改善箇所説明図

(不具合内容)

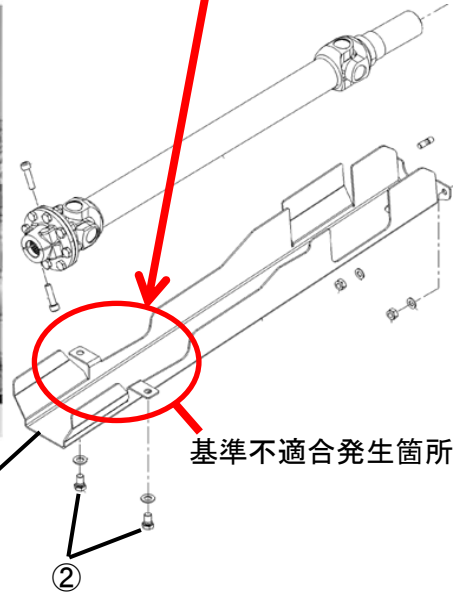
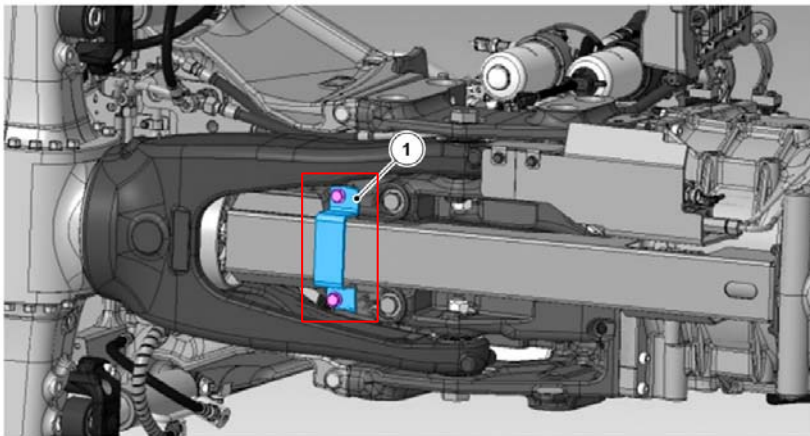
①補強ブラケット

②取付ボルト(M12×20→M12×25)

③4WDシャフトカバー
(亀裂が確認された場合)

農耕トラクタの4WDシャフトカバーにおいて、設計検討が不十分なため、取付部の強度が不足している。そのため、そのまま使用を続けると、当該部位に亀裂が発生して破断し、最悪の場合、走行中に脱落して他の交通の妨げとなるおそれがある。

全車両、取付けボルトを対策品に交換し、補強ブラケットを取付けタブに追加する。
なお、4WDシャフトカバーを点検し破損しているものは対策品に交換する。
